Mission régionale d'autorité environnementale
OCCITANIE

**Avis
sur la création d'une centrale photovoltaïque au sol à Saint-
Maur (Gers)**

N°Saisine : 2024-14 127

Avis émis le 21 janvier 2025

Figure 3 : Superposition des composantes du projet sur la carte de présentant les enjeux écologiques (source IGN) – extrait de l'étude d'impact

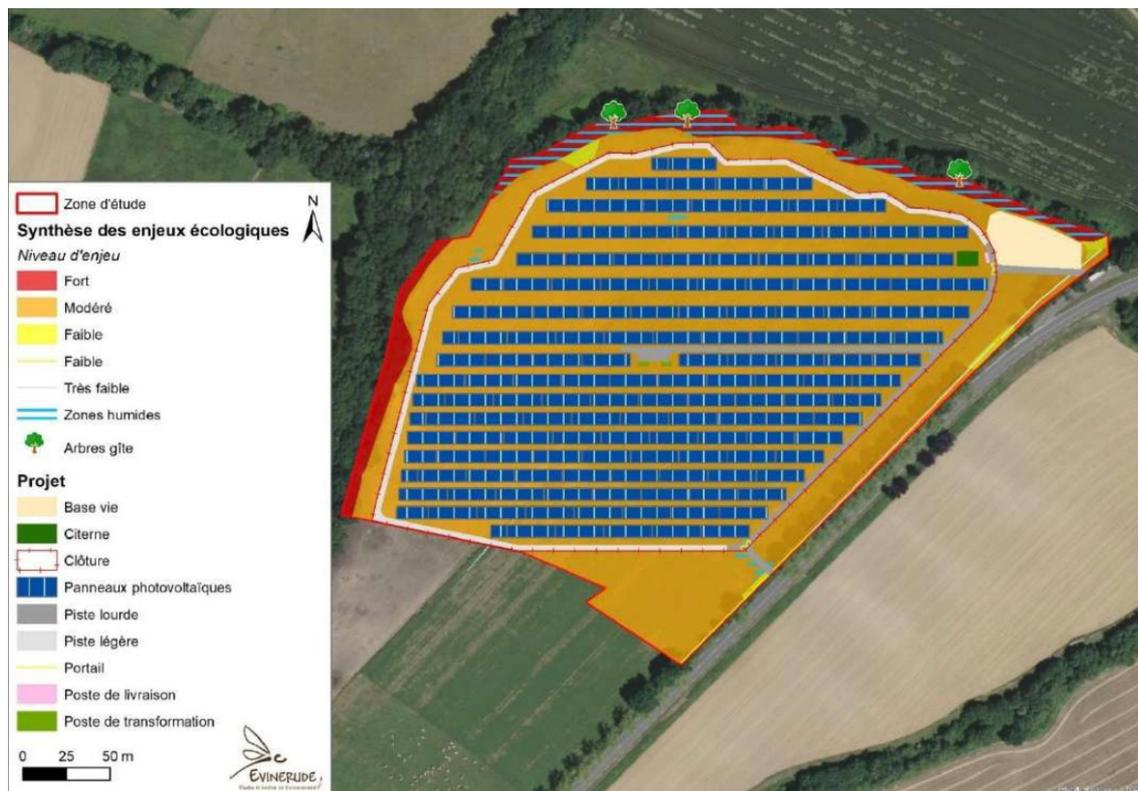
Comme le montre la carte ci-dessous les différentes composantes du projet se positionnent sur des secteurs présentant des enjeux écologiques évalués comme « modérés » :

La réalisation du projet conduira à détruire définitivement 44 m² de prairie humide à joncs afin de réaliser des pistes lourdes. Cet impact est évalué comme faible. En phase d'exploitation, l'implantation des panneaux entraînera une augmentation de l'ombrage sur une surface de 33 m² d'habitats caractéristiques de zones humides (prairie humide à joncs) : cet impact indirect et permanent est jugé négligeable par le porteur de projet.

Les milieux ouverts et arbustifs représentent un habitat d'alimentation ou de transit pour une partie de la faune (mammifères, oiseaux des milieux ouverts, chauves-souris). Les impacts durant la phase travaux sont évalués comme modérés par la MRAe, et non faible ou négligeable comme l'indique l'exploitant.

La proximité de la clôture et de la piste périphérique conduira à altérer un corridor de déplacement, de chasse et de transit pour de nombreuses espèces (reptiles, oiseaux, chiroptères, mammifères). Afin de minimiser les incidences à la fois durant la phase de travaux et durant la phase d'exploitation, une réduction de l'emprise du projet est attendue sur le secteur ouest afin de disposer d'une zone tampon de 20 m entre la limite des boisements et la clôture périmétrique.

Afin de maintenir en bon état de fonctionnement le corridor écologique composé par les boisements périphériques (corridor de transit, de chasse et d'alimentation important), la MRAe recommande de planter la clôture de la centrale à 20 m des boisements et d'éviter de détruire la prairie humide à joncs identifiée.
